Notat vedr. mulige ændringsforslag til forslag til tillæg 1 til lokalplan nr. 440 "Marmormolen II"

Bilag vedr. ændringsforslag til tillæg 1 til lokalplan nr. 440 ”Marmormolen II”

Rød tekst angiver ændringsforslag til bestemmelserne i forslag til tillæg 1 til lokalplan nr. 440 Marmormolen II, vedtaget i TMU den 2. maj 2016.

Tegning nr. 10 – Byrum og kantzoner

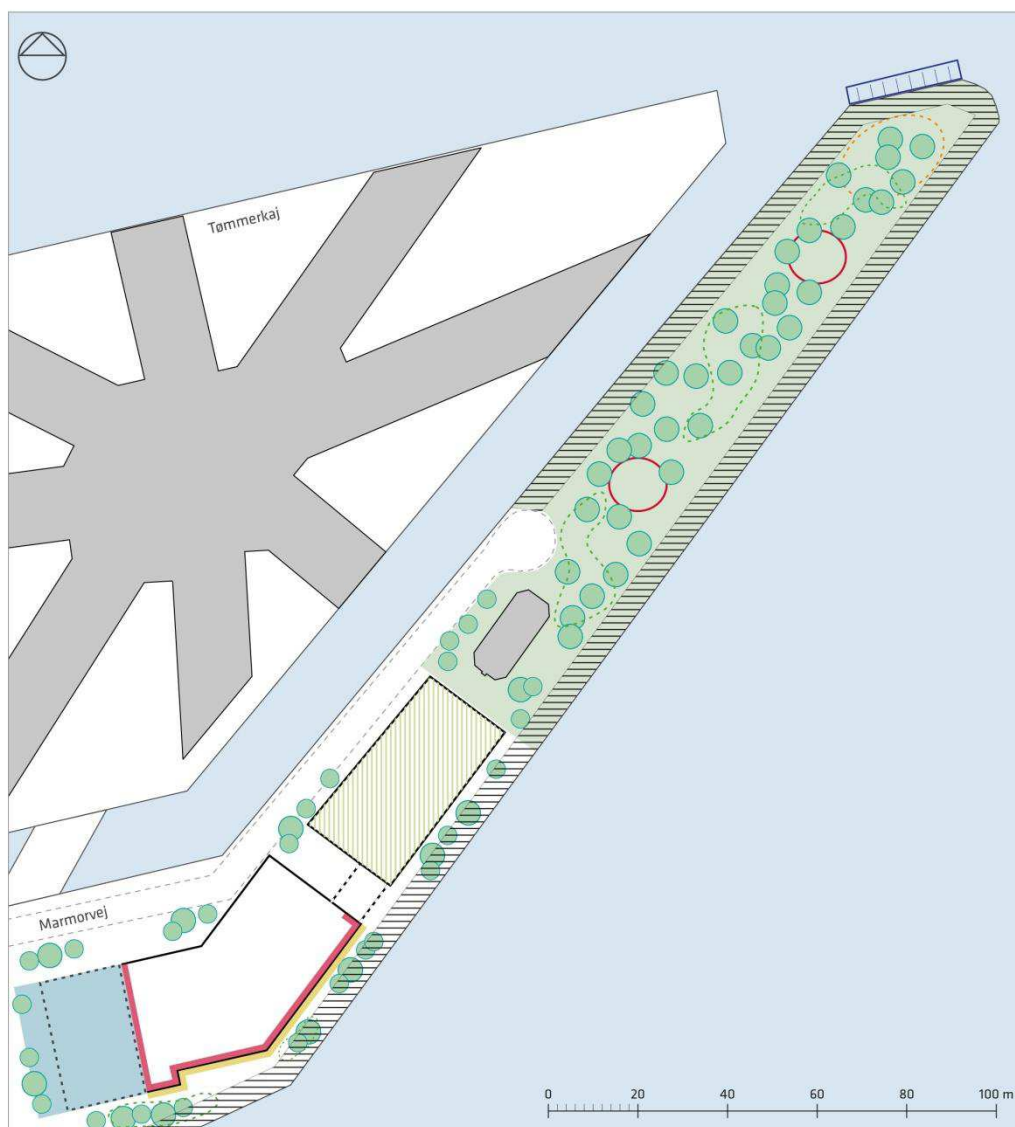
Den i lokalplanforslaget angivne tilføjelse til § 8, stk. 10 erstattes med følgende stk. 14 – 20, samt at der tilføjes en kommentar til § 8, stk.5, der henviser hertil.

a) Der skal på Marmormolens spids, som angivet på tegning nr. 10, etableres en offentlig tilgængelig park. Parken skal fremstå med en markant grøn karakter og indeholde træbeplantning samt lægivende underbeplantning, som angivet på tegning.

Langs molespidsen skal der, som angivet på tegning nr. 10, etableres en offentlig tilgængelig promenade i med en bredde på minimum 5 m. Promenaden skal, hvor den er udlagt til langsomt kørende biler, udformes under hensyntagen til fodgængere. Promenaden skal for ca. hver 20 m tilbyde ikke-kommercielle opholdsmuligheder samt affaldshåndtering. Der skal langs promenaden etableres grupper af træbeplantning, som angivet på tegning. For beplantning jf. stk. 14 pkt. b-d.

Der skal etableres kantzoner som angivet på tegning nr. 10. Kantzonernes udformning skal understøtte stueetagens funktioner i både facadeudformning og belægning. Der skal i kantzoner ved udadvendte funktioner etableres lægivende beplantning. For beplantning jf. stk. 14 pkt. b.

Forslag til ny byrumstegning:

Vedrørende den nærmere indretning af Marmormolens spids, henvises til stk. 14 – 20, samt tegning nr. 10.
